Technische Mitteilung / Service Bulletin

Technische Mitteilung Nr. / Datum: Service Bulletin No. / Date	TM TAE 125-0003, Revision 6 / 15.06.05 TM TAE 125-0003, Revision 6 / June 15 th , 2005
Betrifft: Subject:	Öldrucksensor, Reparatursets POIL and PRAIL Oil pressure sensor, repair sets POIL and PRAIL
Betroffenes Luftfahrtgerät: Type affected:	TAE 125-01 TAE 125-01
Betroffene Geräte-Nr.: Models affected:	alle all
Einstufung: Compliance:	Kategorie 2 – Zuverlässigkeit Category 2 – reliability
Dringlichkeit:	Maßnahmen sind innerhalb der folgenden 100 Flugstunden auszuführen.
Accomplishment:	<i>Measures have to be performed within the next 100 flight hours.</i>
Grund: Steckeranschlüssen	Reparatursets: Vermeidung von Schäden an den Öldrucksensor: Vermeidung von Vibrationen am Öldrucksensorstecker
Reason:	Repair sets: <i>Prevention of damages at the plug connections</i> Oil pressure sensor: <i>Prevention of vibrations at the oil pressure plug</i>

Bild / Figure 1
Einbaulage Öldrucksensor / Position Oil Pressure Sensor

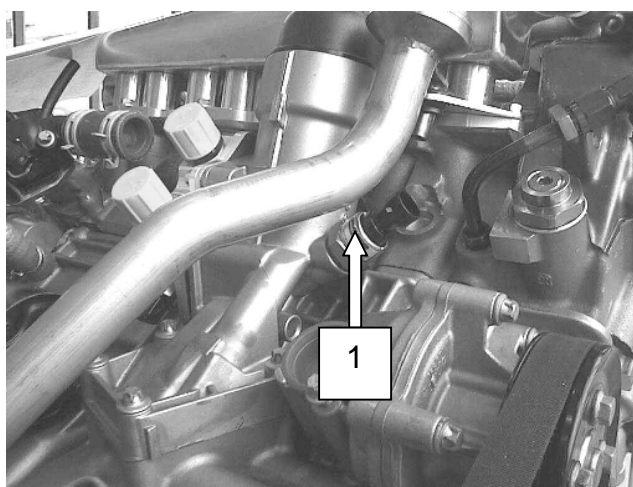
Remove the electrical plug from the oil pressure sensor carefully (fig.1).

Bild 3 / figure 3
Neue Version (einzubauen) / New version (to install)

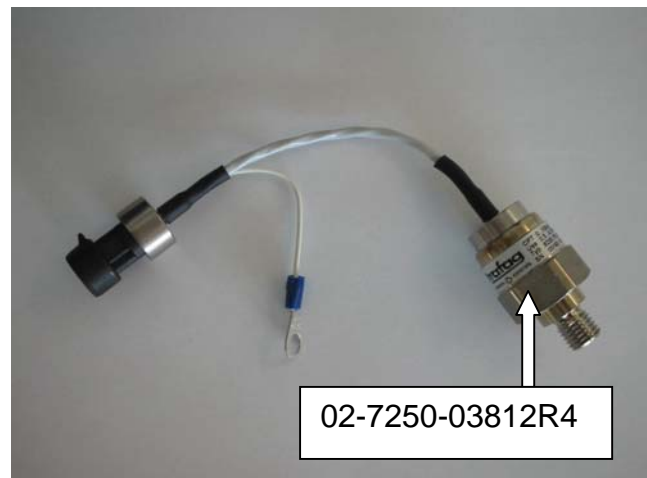
Install the new oil pressure sensor 02-7250-03812R4 (fig. 3) using a new sealing ring 02-7250-03805R1 in place of the old oil pressure sensor 02-7250-03812R1 or R3 (fig.2).

Torque: 20Nm.

Bild 4 / figure 4

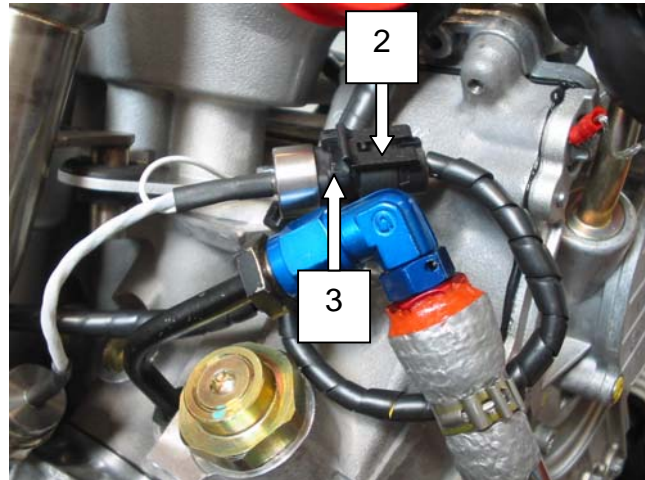
Connect the new oil pressure sensor. Fix the plug connection to the cylinder head using cable ties (fig. 4 and fig. 5). Attention is to be paid absolutely to that, that the wires don't apply tension to the plug connection. Do not attach in no case the plug connection to the oil pipe.
